E200FおよびE10A-USB ユーザーズマニュアル別冊 SH7206ご使用時の補足説明（和英） 参照時のお願い

以下のドキュメントに誤記があります。

- SH7080 Series、SH-2A E200F エミュレータ ユーザーズマニュアル 別冊
SH7206 ご使用時の補足説明
(資料番号 : RJJ10B0177-0300)
- SH7080 Series, SH-2A E200F Emulator Additional Document for User's Manual
Supplementary Information on Using the SH7206
(資料番号 : REJ10B0172-0300)
- SuperHファミリ用 E10A-USB エミュレータ ユーザーズマニュアル 別冊
SH7206 ご使用時の補足説明
(資料番号 : RJJ10B0158-0200)
- SuperH Family E10A-USB Emulator Additional Document for User's Manual
Supplementary Information on Using the SH7206
(資料番号 : REJ10B0154-0200)

(2) 10ページ、図 1.4中の右下

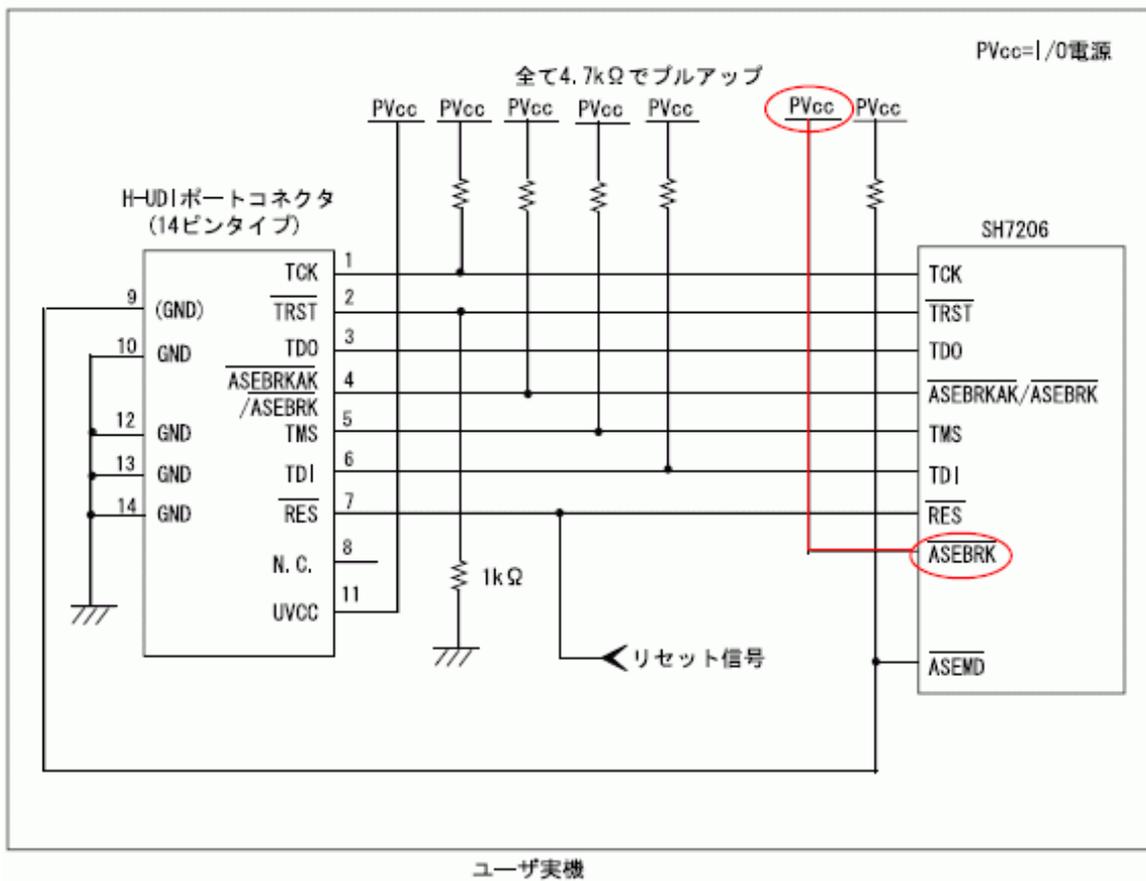
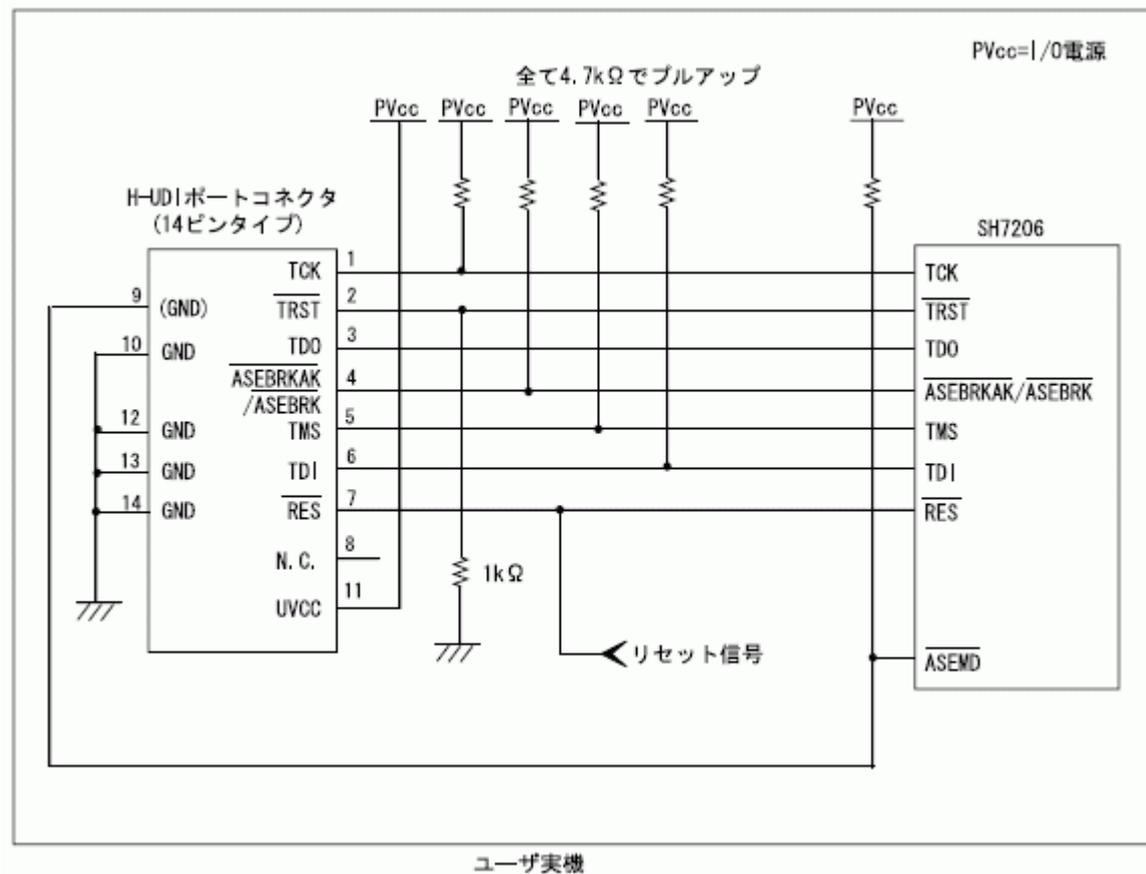
Lアクティブの「ASEBRK」端子および端子処理を削除する。

(3) 9ページ、Figure 1.4中の右下
 Lアクティブの「ASEBRK」端子および端子処理を削除する。

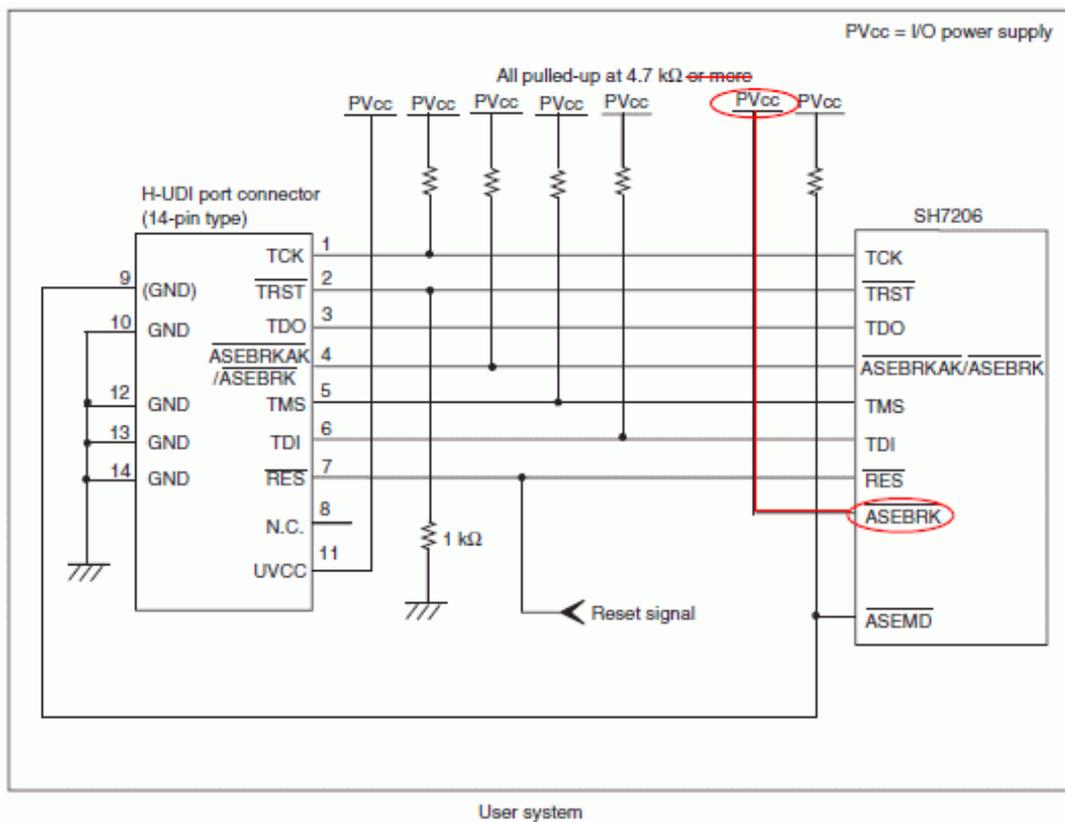
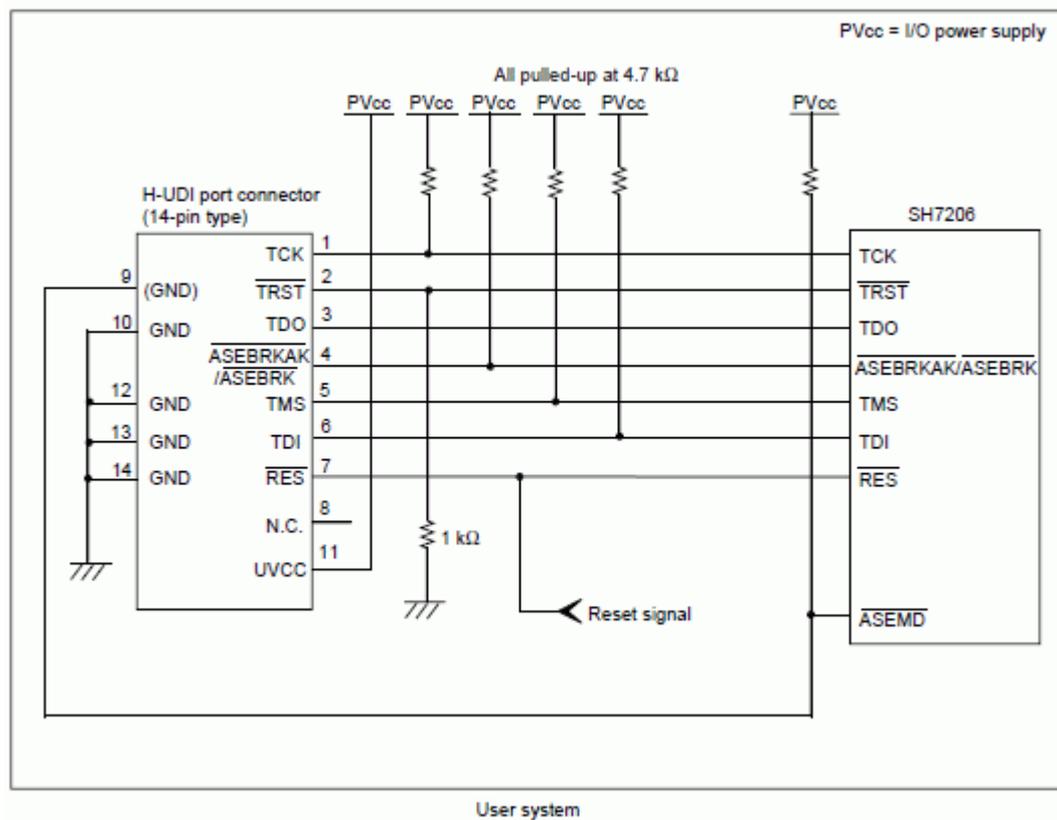
(4) 9ページ、Figure 1.4中の中央上
 誤： All pulled-up at 4.7kΩ or more
 正： All pulled-up at 4.7kΩ
